**Modulo per la presentazione delle osservazioni per i piani/programmi/progetti sottoposti a procedimenti di valutazione ambientale di competenza statale**

**ID: Codice procedura (ID\_VIP/ID\_MATTM): 12691**

**“Progetto di un impianto eolico denominato "Pitigliano" ubicato nei comuni di Pitigliano (GR) e Sorano (GR) costituito da 20 (venti) aerogeneratori di potenza nominale 7,0 MW per un totale di 140,0 MW con relative opere connesse ed infrastrutture indispensabili”**

**Immagine 1. Vincoli ex art. 136 del CBC dal PIT della Regione Toscana e zona approssimativa dove è localizzato l'impianto industriale.**

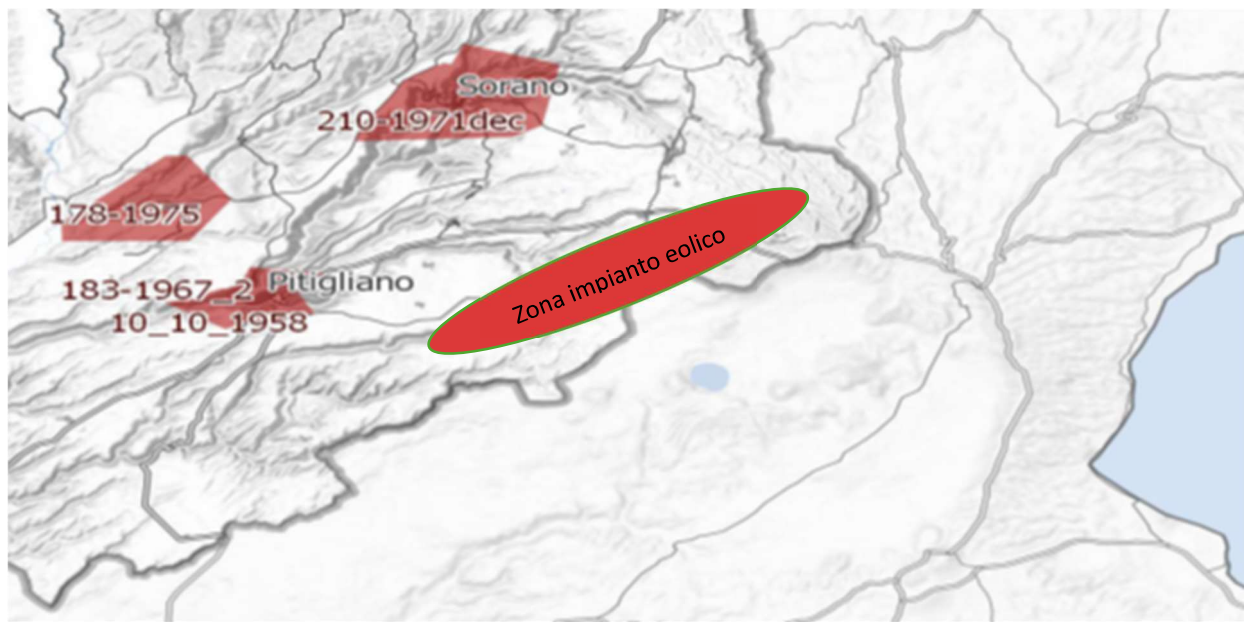
*Inoltre, come sostiene la Proponente parte dell'impianto si verrebbe a trovare a 3,5 km dal centro abitato di Sorano. Infatti, due degli aerogeneratori WTG 08, 09 sono addirittura all'interno delle fasce di rispetto dei 3 km del suo vincolo paesaggistico di*

notevole interesse pubblico ex art. 136 del CBC. Si evidenzia che così si crea un'ulteriore incompatibilità con la tutela del Paesaggio.

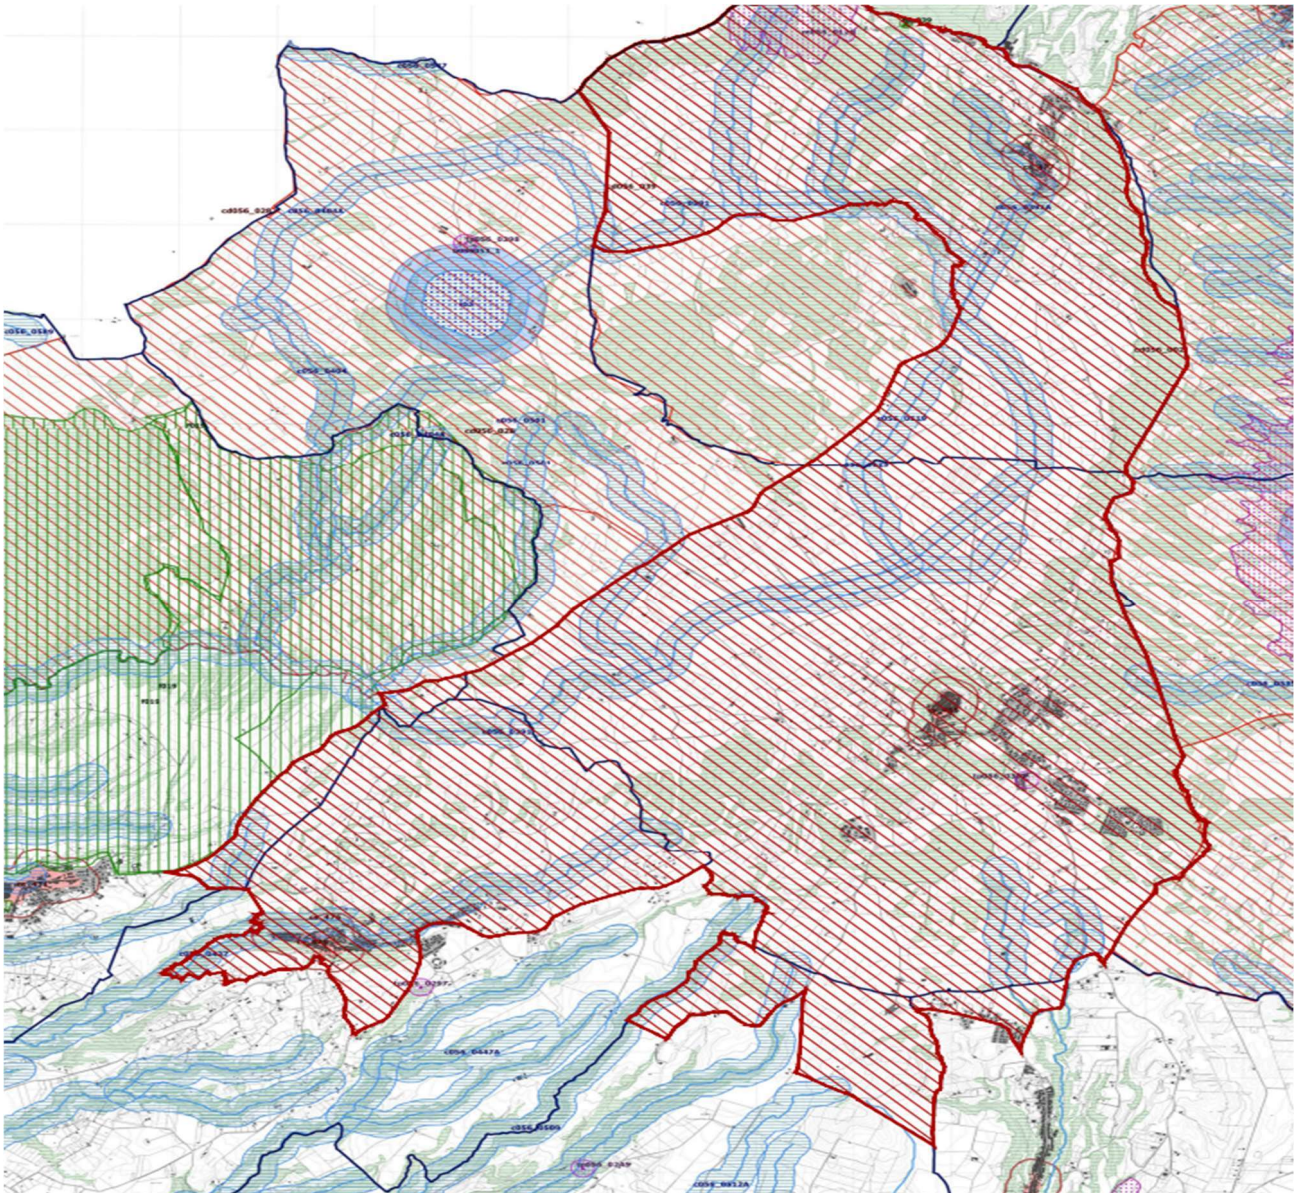
Come è illustrato nell'immagine si ribadisce che l'impianto industriale "Pitigliano" ricade completamente all'interno delle fasce di rispetto dei due vincoli di notevole

interesse pubblico e lambisce quelle di un terzo vincolo e quindi come affermato dal Consiglio di Stato nelle sentenze citate, l'impianto è insediato in area non idonea ai sensi dell'art. 20 comma 8 lettera c quater del D.Lgs. n. 199/2021 e ss.mm.ii al contrario di quanto sostiene la proponente.

**Immagine 3. Cumulo di una parte di impianti eolici, fotovoltaici e geotermici industriali in progettazione ed esistenti intorno all’eolico industriale “Pitigliano”.**

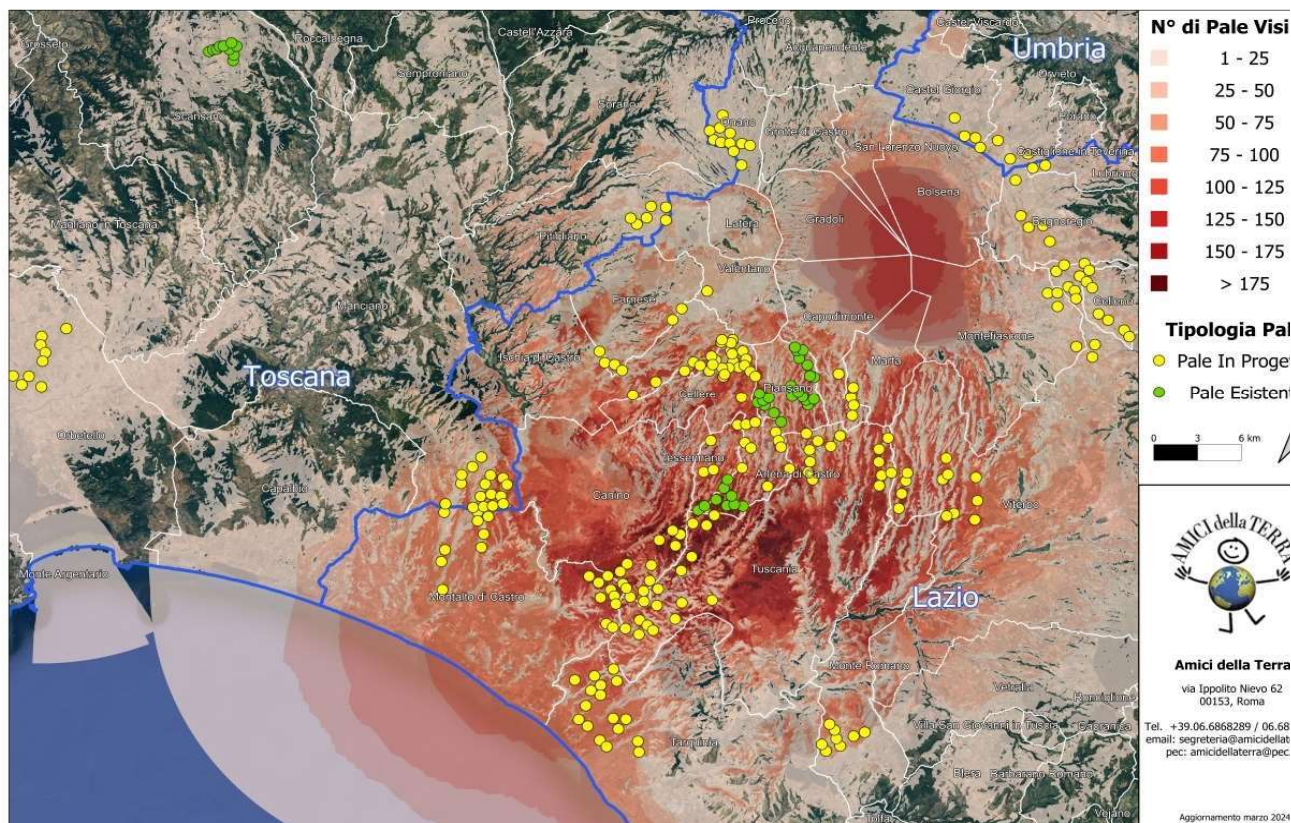
inoltre tener in opportuna considerazione **gli effetti cumulativi derivanti dalla presenza di più impianti**". Nella Relazione Paesaggistica e nello Studio di Impatto Ambientale prodotte dalla proponente come già evidenziato è stato ignorato il vincolo paesaggistico di notevole interesse pubblico ex articolo 136 del Codice dei Beni Culturali "*Ambito paesaggistico, geologico e geomorfologico dell'orlo della caldera di Latera ...*" Non vengono nemmeno citati gli impianti eolici in progetto al MASE, il "Rempillo" (Ditta Sorgenia Renewables s.r.l., 6 aerogeneratori, potenza 37,2 MW) e un altro in verifica amministrativa (Impianto eolico „Pian di Morrano-La Rotta" del Gruppo *Visconti-Pitigliano s.r.l.* con 14 aerogeneratori e potenza di 72,6 MW). Ad oggi nei territori di Pitigliano, Sorano e in quello limitrofo potenzialmente potrebbero essere insediati 40 aerogeneratori alti 200 metri e larghi 170. Ma la proponente non cita neanche altri impianti che creerebbero il cumulo e quindi maggiore impatto. Infatti, sul territorio della "Città del Tufo" (Sorano e Pitigliano) impatterebbero anche l'impianto eolico "Montarzo" di Onano con 13 aerogeneratori con le dimensioni ricordate, l'altro eolico industriale nel territorio di Valentano con sette aerogeneratori (stesse dimensioni), gli impianti di Farnese con un minieolico di 3 Torri alte 60 metri già installate in località Poggio del Crognolo e l'impianto eolico industriale "Vallerosa" (7 aerogeneratori alti 200 metri e larghi 158 metri) in procedura VIA presso la Regione Lazio. Inoltre, altri impianti del minieolico già presenti a Valentano, Cellere e Piansano e due progetti eolici con le stesse dimensioni nel Comune di Ischia di Castro. La valutazione del cumulo non prende neanche in considerazione gli impianti industriali di fotovoltaico e agrivoltaico in progetto a Farnese, Valentano, Ischia di Castro, Cellere. L'impianto geotermico in procedura Via al MASE, progettato nella Caldera di Latera. Quindi è stata effettuata una valutazione del potenziale impatto cumulativo non veritiera a dispetto di quanto affermato dalla proponente che sostiene di aver preso in considerazione uno spazio di 10 km intorno al suo impianto.

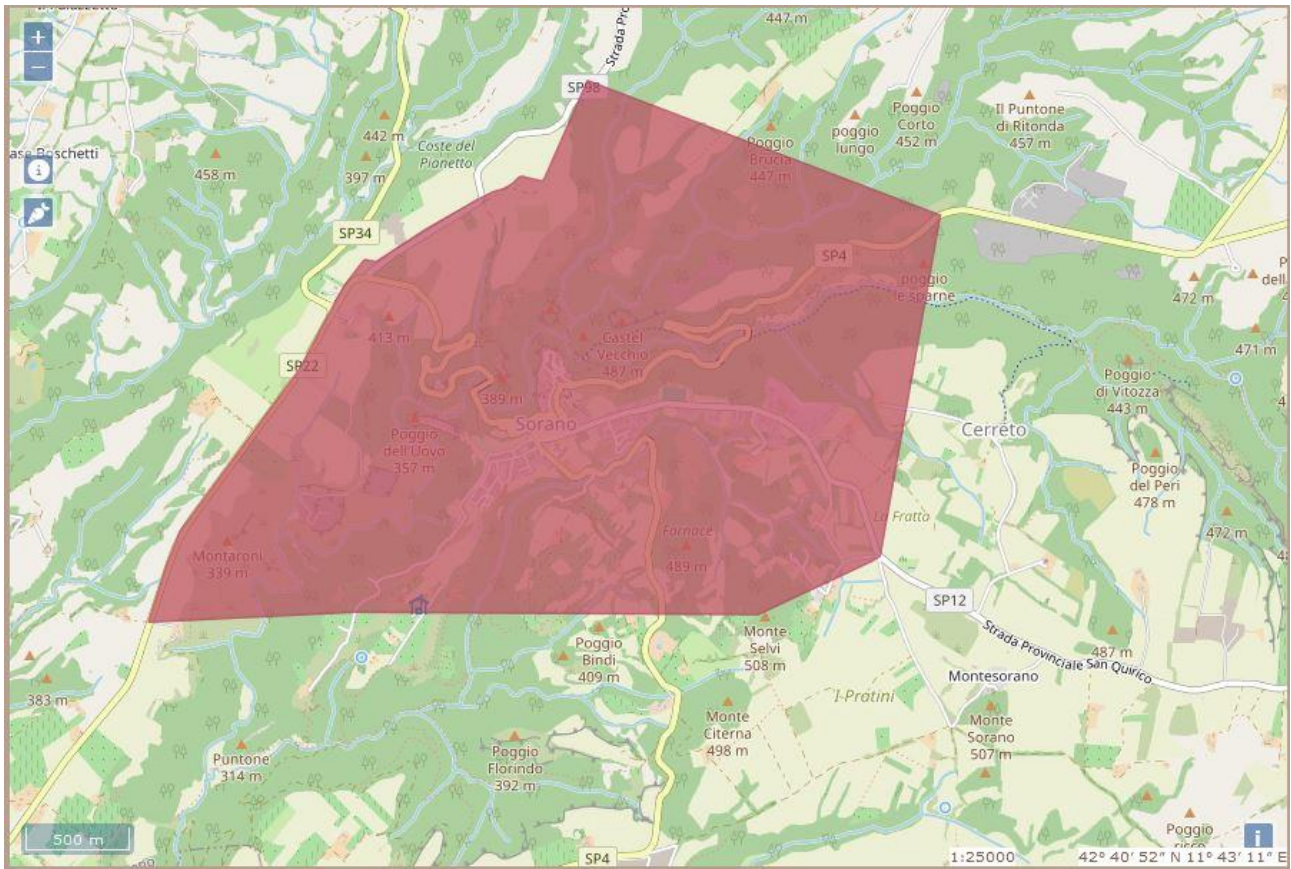
per il Comune di Pitigliano Codice Vincolo **90484** “Zona del Centro Storico di Pitigliano ed area circostante caratterizzata da memorie storiche e da monumenti insigni”, l’unico aerogeneratore interno alla fascia di rispetto di 3Km è il n.WTG.16 ml.2.900,00;

**IMMAGINE n 2.** Mappa eolici elaborata dall'Associazione Amici della Terra. La mappa evidenzia il cumulo degli impianti tra Lazio e Toscana.

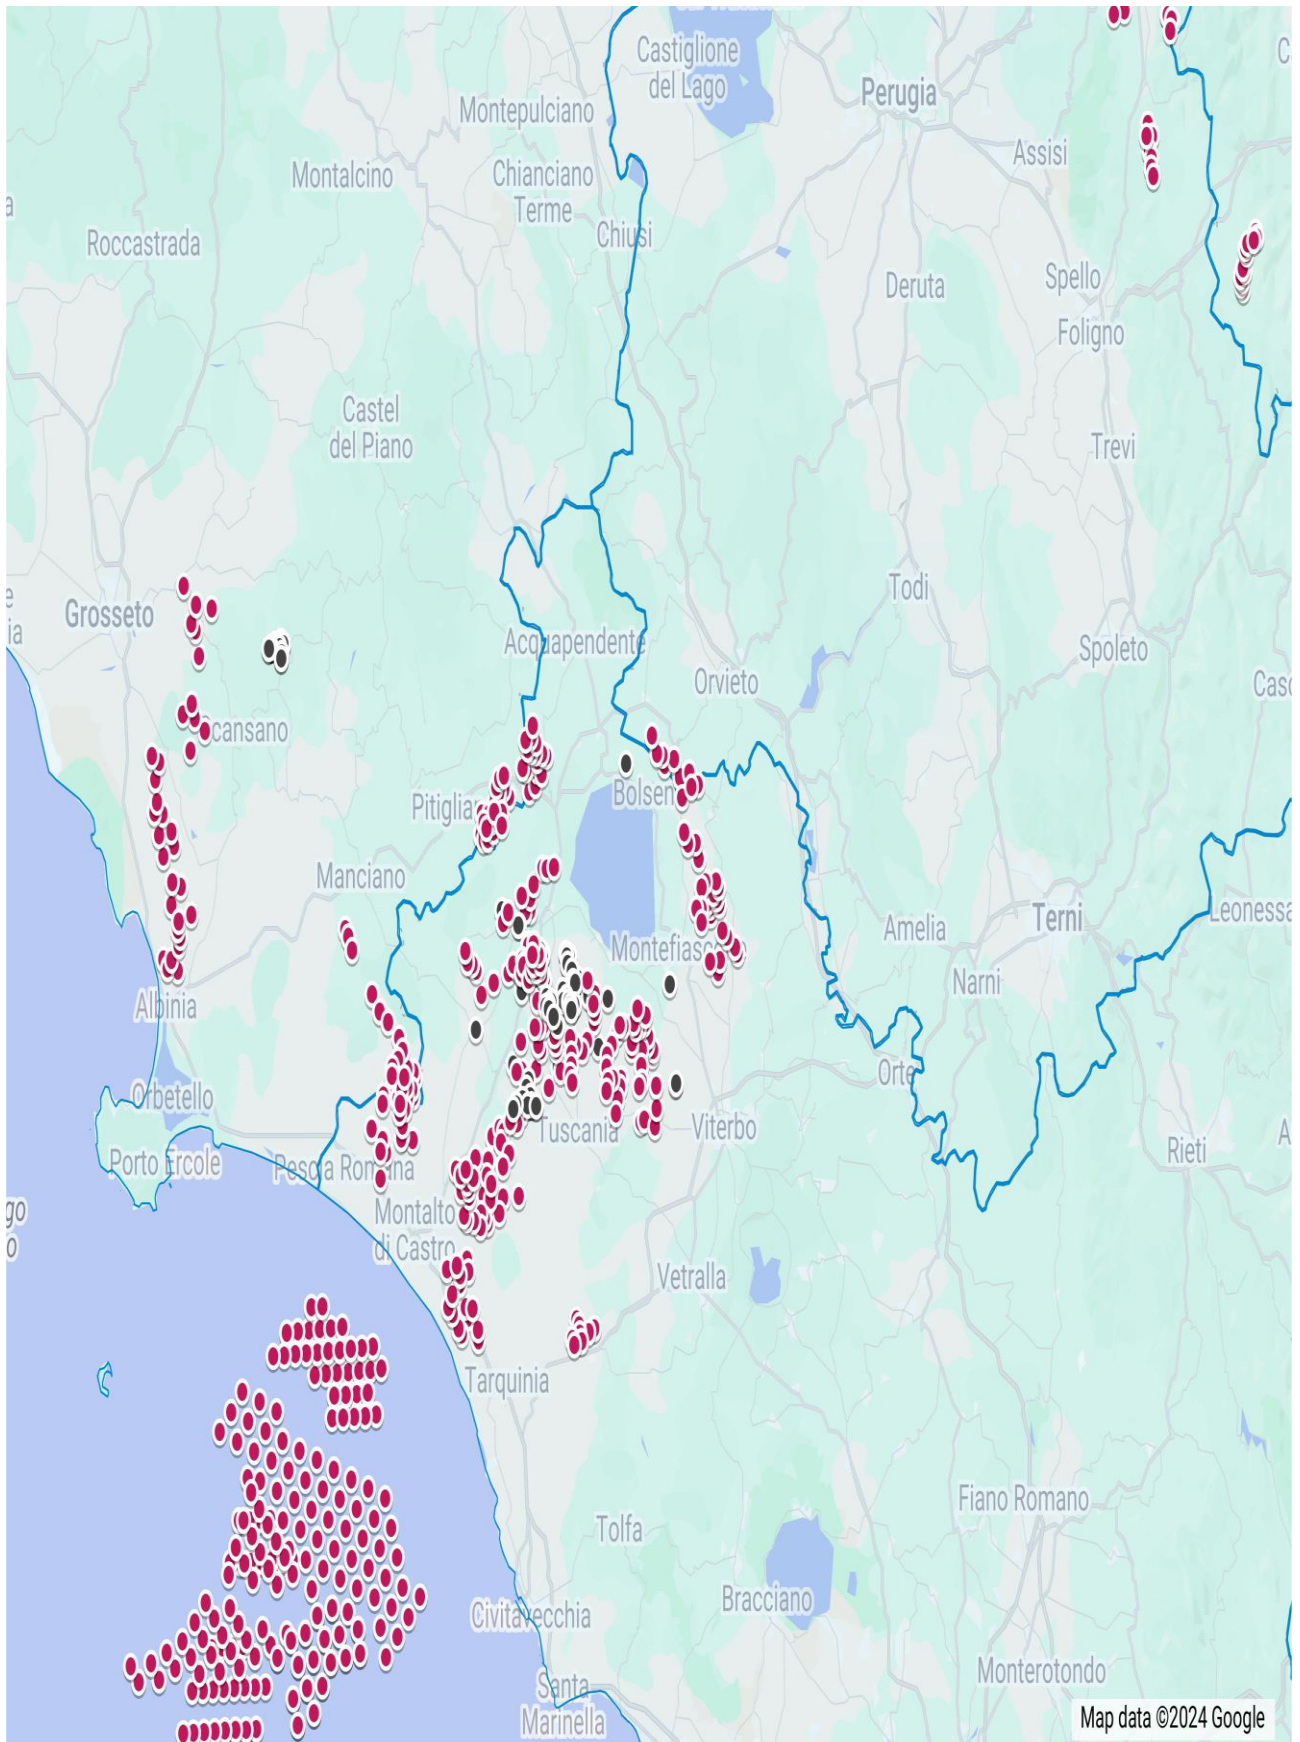
Riguardo al cumulo degli impianti FER, le mappe prodotte dalla proponente riguardano, come già evidenziato, soltanto una parte molto piccola degli impianti FER dell'area intermedia e vasta e in particolare di quelli eolici che contribuiscono a creare un notevole cumulo e la saturazione del territorio tosco laziale. Riguardo al cumulo dei soli impianti eolici si riporta la mappa dell'intervisibilità degli impianti eolici elaborata da Amici della Terra.

**IMMAGINE n. 4** Mappa della intervisibilità degli impianti eolici elaborata dall'Associazione nazionale Amici della Terra. La mappa non è aggiornata comunque rende molo bene dell'enorme impatto visivo creato dal cumulo degli impianti.

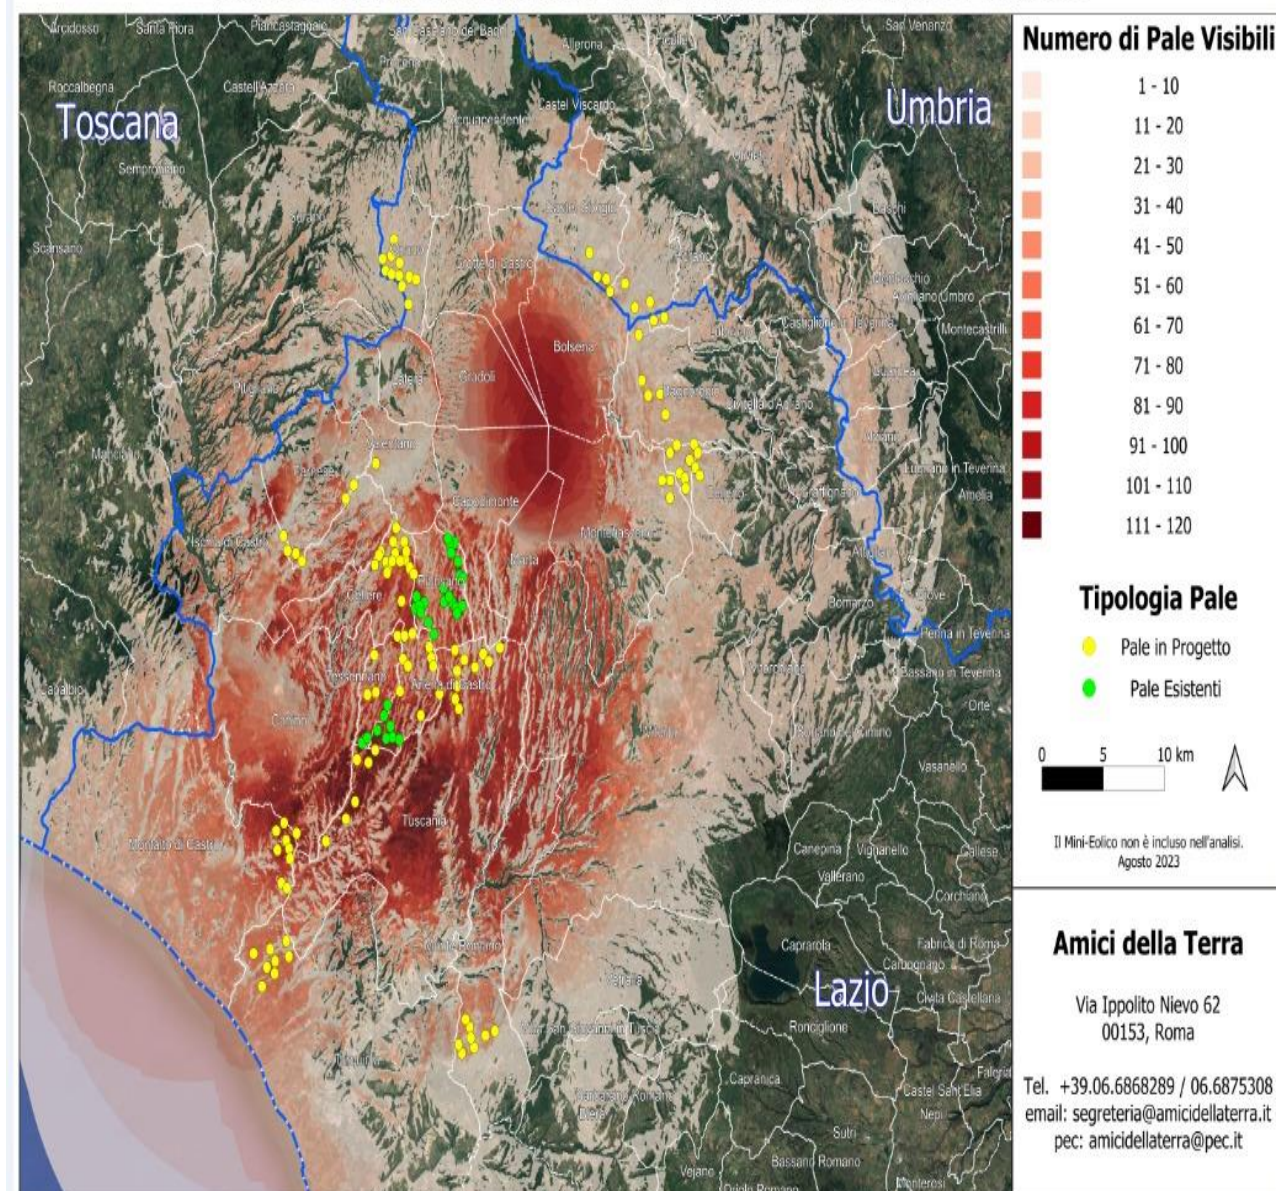
Se agli impianti eolici rappresentati qui sopra che non comprendono sia l'impianto eolico Pitigliano e le altre 14 pale del progetto eolico in verifica amministrativa sempre nel territorio di Pitigliano si aggiungono le migliaia di ettari (7000 fin'ora) di territorio occupato dagli impianti fotovoltaici e agrivoltaici e dalle altre tipologie appare chiaro il numero spropositato degli impianti FER nella bassa toscana e nella Tuscia.
